L.p.	Grupa pytań	Nr pyt. w grupie	PYTANIA	ODPOWIEDZI
44	X	1	W dokumentacji przetargowej brak opisu konstrukcji. Prosimy o uzupełnienie	Uzupełniono w pakiecie zał. 44
45		2	Prosimy o wyznaczenie terminu wizji lokalnej na 27 lub 28.10.2020	Zgodnie z zapisami SIWZ Zamawiający nie organizuje wizji, teren jest otwarty prosimy tylko o powiadomienie że będzie wizyta na terenie.
46		3	Prosimy o załączenie jako elementu SIWZ decyzji nr 204/2019 o lokalizacji inwestycji celu publicznego z dnia 30.09.2019 r.	Zamawiający uzupełnia Decyzję lokalizacyjną inwestycji celu publicznego, zał. 46
47		4	Prosimy o załączenie jako element SIWZ decyzji Miejskiego Konserwatora Zabytków nr 571/2020 znak MZK-V.4125.5.141.2020.GK z dnia 08 07.2020 r.	Zamawiający uzupełnia element SIWZ decyzji Miejskiego Konserwatora Zabytków nr 571/2020 znak MZK-V.4125.5.141.2020.GK z dnia 08 07.2020 r., zał. 47
48		5	Prosimy o potwierdzenie, że Zamawiający posiada prawomocne i ostateczne zezwolenie na wycinkę wszystkich drzew i krzewów kolidujących z zakresem inwestycji. Prosimy o udostępnienie tej decyzji jako elementu SIWZ i sprecyzowanie ograniczeń/wymagań, które należy uwzględnić w cenie oferty i harmonogramie prac.	Zama

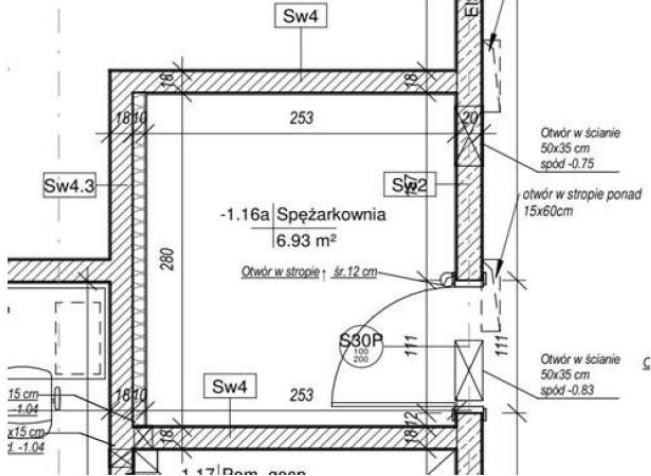
241	24	<p>Prosimy o udostępnienie rysunku konstrukcyjnego dla zbiornika retencyjnego z uwzględnieniem rzędnych dna i góry zbiornika, rodzaju i grubości podbudowy jaką należy wykonać w celu ich posadowienia, oraz uwzględnienie głębokości przekrycia zbiornika w stosunku do projektowanego terenu. W opisie oraz rysunkach udostępnionych brak jakichkolwiek danych. Po konsultacji z dedykowaną dostawcą zbiornika otrzymaliśmy informację jaki typ podbudowy należy zastosować:</p> <ul style="list-style-type: none"> - warstwa chudego betonu min. gr. 15 cm, - warstwa wyrównująca z piasku min. gr. 5 cm, <p>Na chwilę obecną zakres ten jest niemożliwy do skalkulowania.</p>	<p>Zamawiający udostępni rysunek w Zał.241.</p>
242	25	<p>Zgodnie z opisem projektu wykonawczego branży AKPiA/BMS pkt. 1.3.4. ma zostać wykonany monitoring przepompowni ścieków: monitoring pracy i awarii oraz monitoring 2 szt. pompowni. Poza tym zapisem nie ma rysunków konstrukcyjnych oraz szczegółowego opisu tego zagadnienia. Prosimy o potwierdzenie, że jest to w zakresie inwestycji. Jeśli tak, prosimy o udostępnienie szczegółowego opisu dotyczącego monitoringu przepompowni, jakie parametry pompowni mają być monitorowane oraz o informację, których dokładnie urządzeń ma obejmować monitoring.</p>	<p>Zamawiający stwierdza w przytoczonym zapisie omyłkę pisarską. Zgodnie z częścią rysunkową przewiduje się monitorowanie 3 szt. pompowni. Pompownie te są monitorowane przez szafę SA.BMSU.1 - zgodnie z PW_BMS_514. Monitoring tych pompowni znajduje się na rysunku 110, 111, 112 w/w dokumentacji. Lokalizacja pompowni znajduje się w dokumentacji branży IS. Przepompownie te są również wskazane w ilości</p>

<p>prawidłowej (3 szt.) w dokumencie PW_CH_BMS_501_Schemat Sieci BMS.</p> <p>Monitoring pompowni jest przewidziany. Wszystkie 3 pompownie będą monitorowane w systemie praca/awaria. Skrzynki sterujące, w które będą wyposażone pompownie posiadają osobne wyjście przeznaczone na włączenie do systemu BMS, który otrzymuje sygnał z kabla i informację na temat tego czy pompownia pracuje w sposób odpowiedni czy wystąpiła awaria.</p>
243	26	Zgodnie z opisem projektu wykonawczego branży sanitarnej pkt. 4.6. w zbiorniku należy zamontować system alarmowy dotyczący napełnienia zbiornika żelbetowego. Prosimy o uszczegółowienie systemu alarmowego, z czego ma się dokładnie system składać, jaka ma posiadać parametry techniczne. Na chwilę obecną wycena systemu alarmowego jest niemożliwa. Prosimy również o wskazanie miejsca i sposobu montażu czujników w zbiorniku.	System alarmowy opiera się na sygnalizatorze umieszczonym w zbiorniku zawieszonym na odpowiednim poziomie i skrzynki otrzymującej sygnał. W momencie, w którym wody zebrane w zbiorniku osiągną poziom sondy to panel sygnalizatora zaalarmuje to sygnałem świetlnym/dźwiękowym.

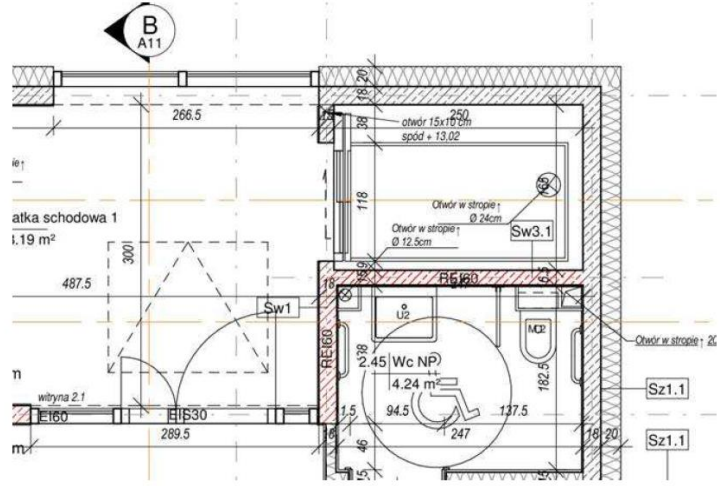
248	31	Zgodnie z przedmiarem pkt. 1.d.1.1 usunięcie warstwy humusu pod wykop budynku jest niewystarczający. W obmiarze są ujęte długości boków budynku, które są niezgodne z rzutami kondygnacji budynku, w wyniku czego obmiar jest większy niż zakłada przedmiar. Prosimy o weryfikację pozycji przedmiarowej.	JAK odpowiedź na pytanie 5 z Zestawu XXXI (222)
